COMUNE DI SANDRIGO

P.A.T.

Relazione QC

8. RISPOSTA ALL'ISTRUTTORIA FINALE

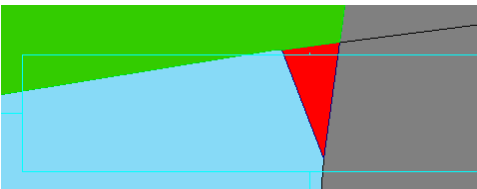
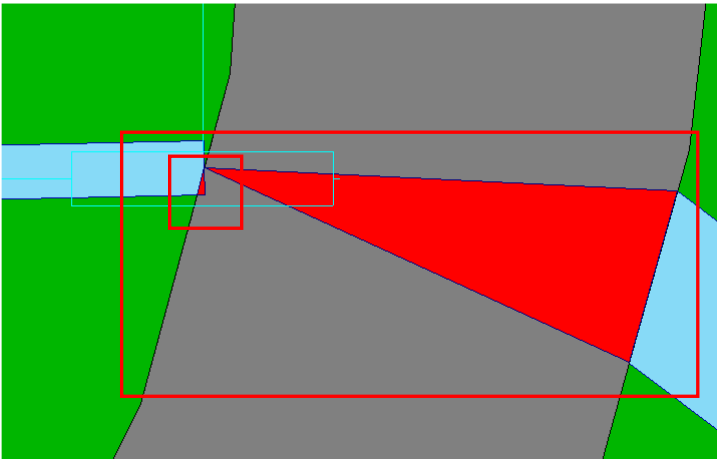
Intersezione tra viabilità e idrografia: 87

Dall'intersezione degli shape viabilità e idrografia sono risultate 73 intersezioni dovute a 71 ponti e 1 strada arginale.

(Il numero diverso delle intersezioni rispetto ai ponti dipende dal fatto che a due intersezioni può corrispondere un solo ponte o una stessa intersezione può corrispondere a più ponti, come negli esempi allegati)

3 intersezioni 1 ponte

stesso corso d'acqua stessa strada, 3 ponti 1
intersezione

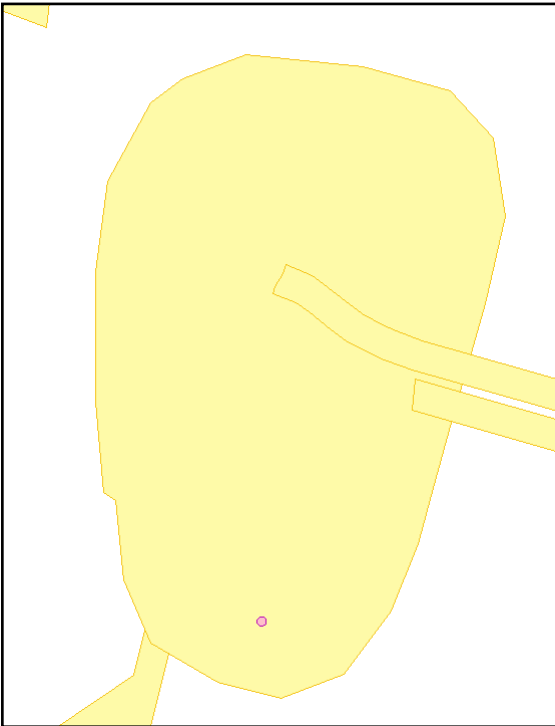
Intersezione tra idrografia e zone: 25

Le intersezioni tra idrografia e zone sono state eliminate

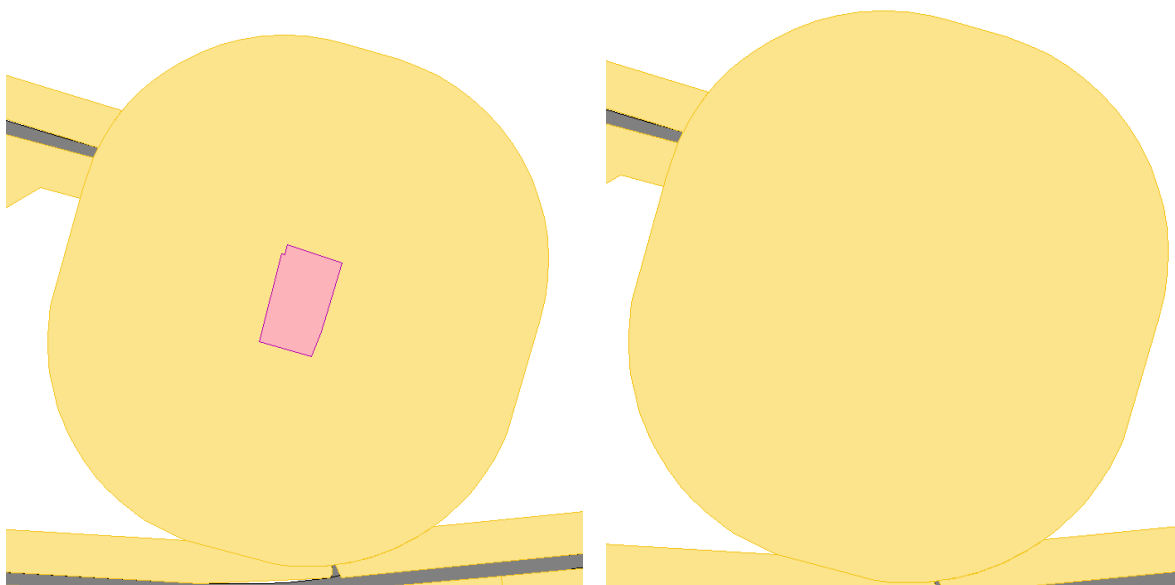
Es. di strada e fascia di rispetto. Non ci devono essere buchi tra un oggetto e l'altro.

Le fasce di rispetto delle strade sono state fatte aderire alla viabilità.

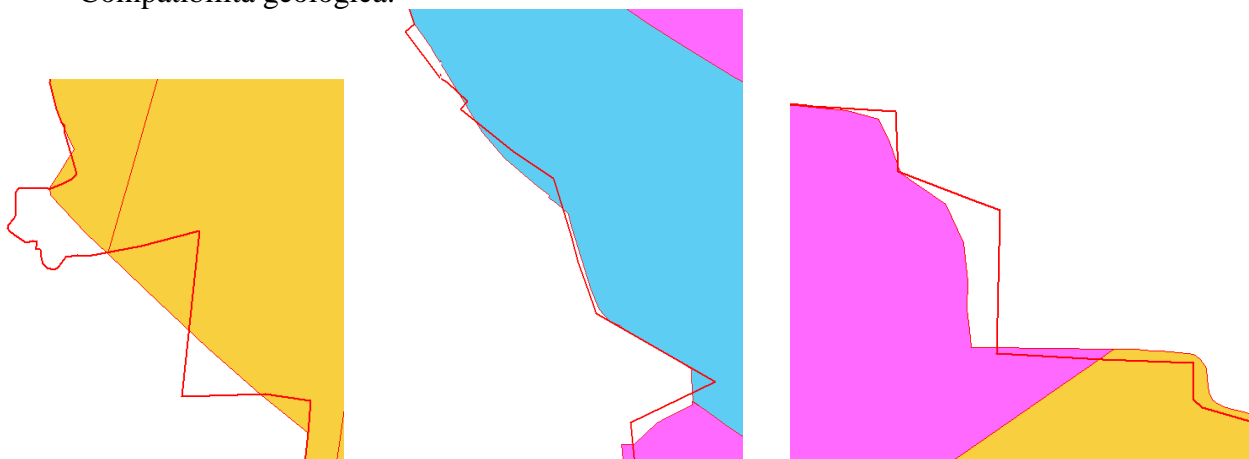
Es. di cimitero e fascia di rispetto.

- Le fasce di rispetto non devono coprire la fonte del vincolo (come in questo caso)

- Le fasce di rispetto se dello stesso tipo non devono sovrapporsi.

E' stata sottratta l'area della fonte del vincolo alla rispettiva fascia di rispetto

Le fasce di rispetto dello stesso tipo sono state dissolte in modo da non sovrapporsi

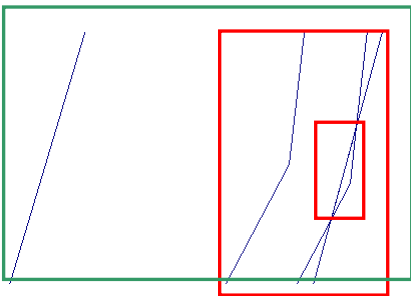
La compatibilità geologia deve coprire l'intero comune, senza lasciare buchi, e senza uscire dal limite comunale.

Lo shp b0301011_CompatGeologica è stato corretto

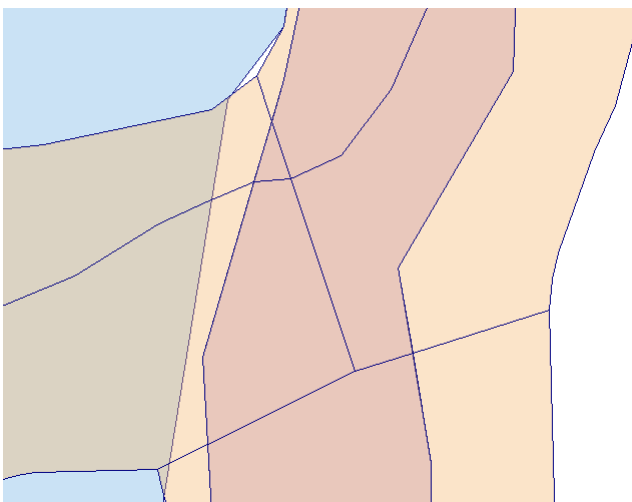
Sono 3 oggetti. Dove il pezzo piccolo ha lo stesso codice del pezzo grande (2 quadrati rossi)

Sono tutti oggetti con lo stesso codice.

Lo shape b0303011_Tutela è stato corretto e numero degli oggetti è passato da 565 a 234 poiché quelli con lo stesso codice sono stati dissolti.

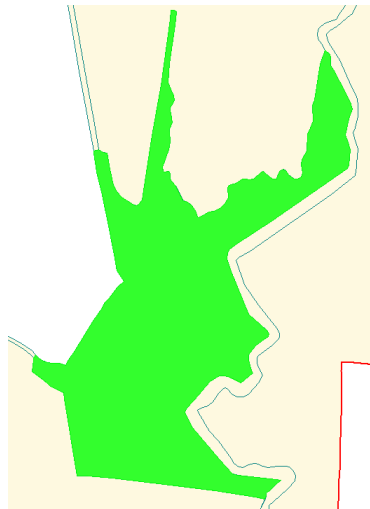
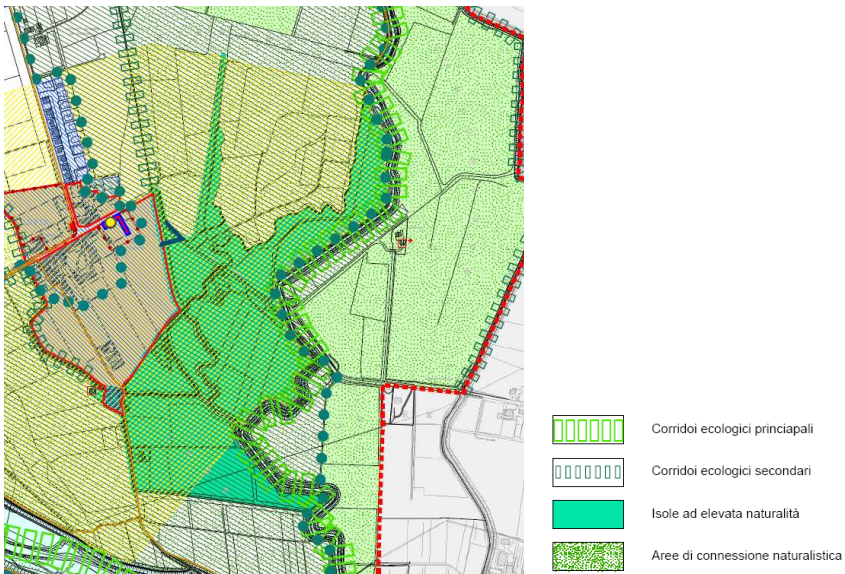
Le due classi corrispondono quasi alla perfezione. In questa classe (finestra) si parla di area connessione naturalistica Tipotut=02 ma è un corridoio ecologico, perché allora non il cod.03? Nei sistemi eco relazionali Tipoelem=03. In tavola segnato come corridoio.

Come fa ad essere un ambito così grande un corridoio ecologico? In tavola non è segnato come corridoio ecologico.

In tavola 4 non è segnato come corridoio ecologico ma isola ad elevata naturalità – Stepping stone (vedi estratto).

Alla classe b0404021_ValoriTuteleNaturali erano stati attribuiti, nella precedente consegna, dei codici errati del campo TipoTut. L'errore è stato corretto e i codici attribuiti sono quelli delle specifiche tecniche.

Tutele

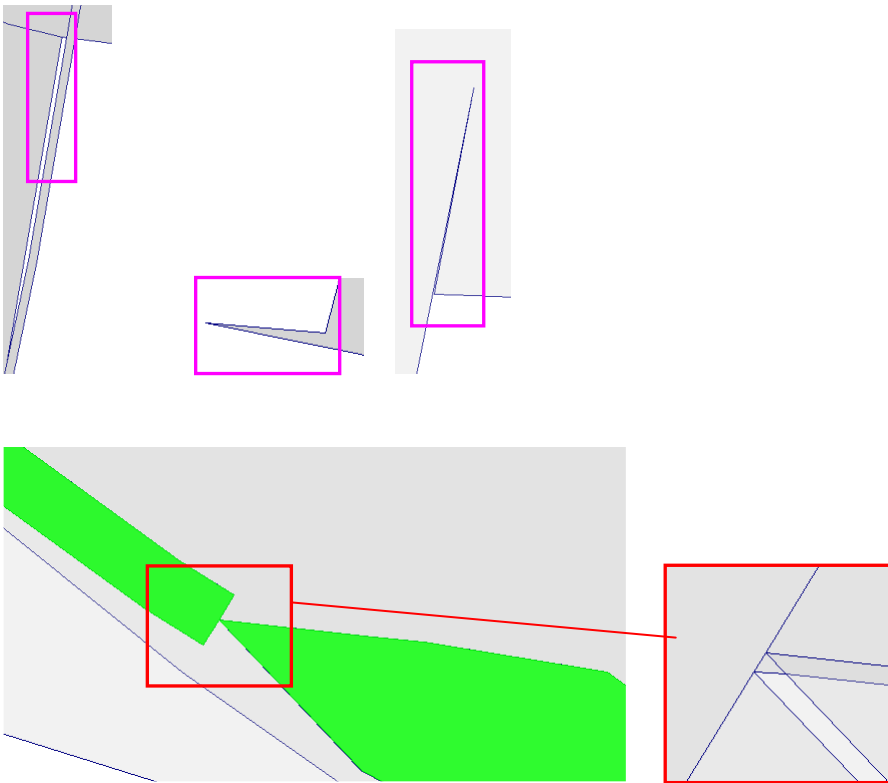
Questo è un unico oggetto (verde).

Ma sembrano 2 oggetti, anche perché seppur adiacenti uno finisce a punta. In più ci sono anche degli oggetti sovrapposti. Si pensa che ci siano degli errori di digitalizzazione degli oggetti di questa classe.

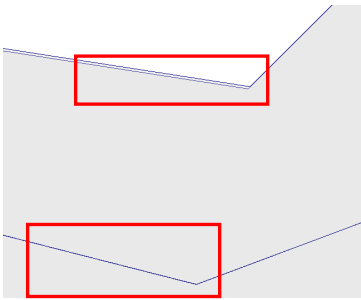
sovrapposizione di 2 oggetti.

Sono tutte sovrapposizioni.

Infrastrutture di rilevanza

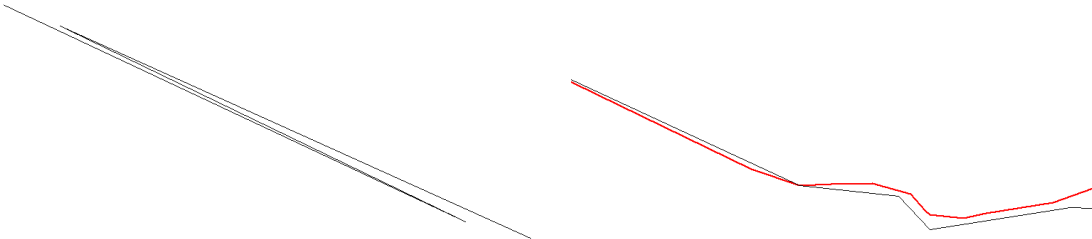
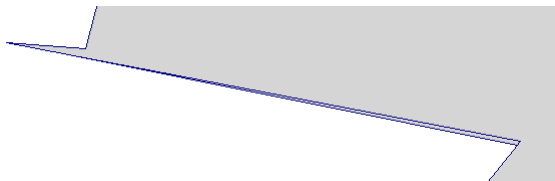
L'immagine mostra un kickback. Nella seconda immagine appare l'itinerario paesaggistico che entra ed esce del limite comunale. Da verificare.

Tutela Riquallificazione Valorizzazione

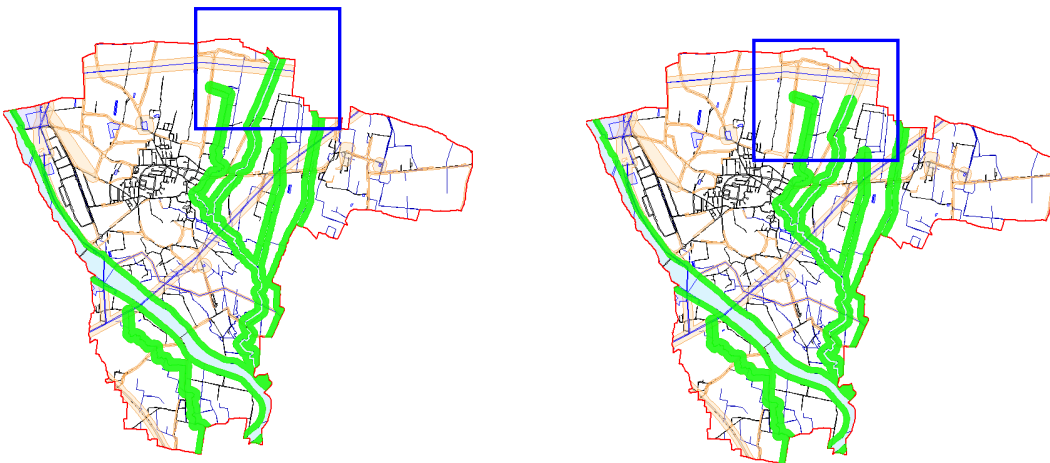
C'è un kink e una sovrapposizione.

Fasce di rispetto

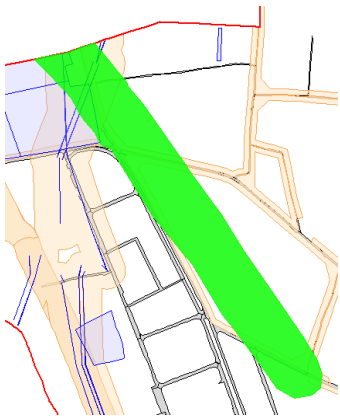
In verde: fascia di rispetto cod. 17.

Sono doppie, si vede dalla forma nel rettangolo blu che cambia.

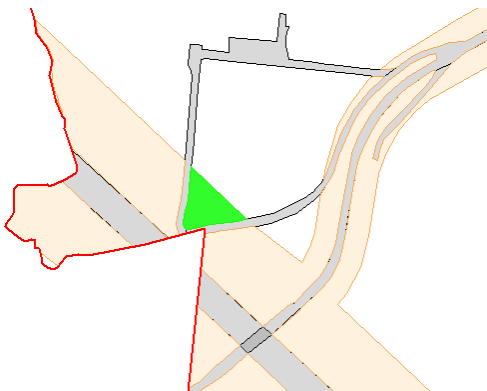
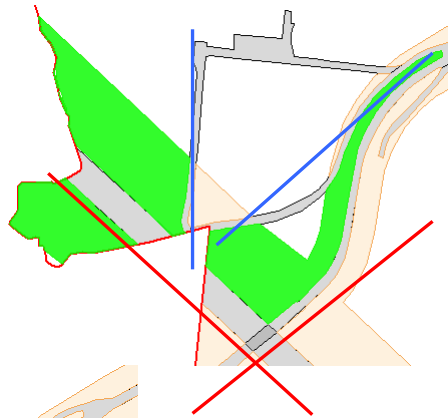
A lato:
 In verde la fascia di rispetto con cod.15 rispetto pozzi.
 Da verificare se giusta.

Nella prima figura la fascia di rispetto è divisa in 3 oggetti (verde), ma corrispondono ad un unico record, creando così un oggetto multi contorno.

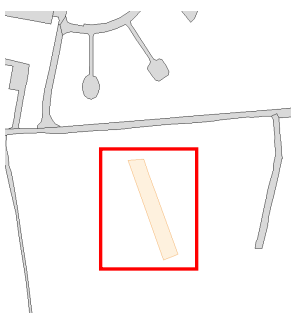
La fonte del vincolo è la strada grande, e quella a lato (in rosso) le loro fasce di rispetto devono correre lungo la fonte del vincolo e non spezzarsi all'incrocio con altre strade che non fanno vincolo (in blu).

Color giallo: fascia di rispetto stradale, in grigio la strada.

C'è la fascia di rispetto senza la fonte di vincolo.
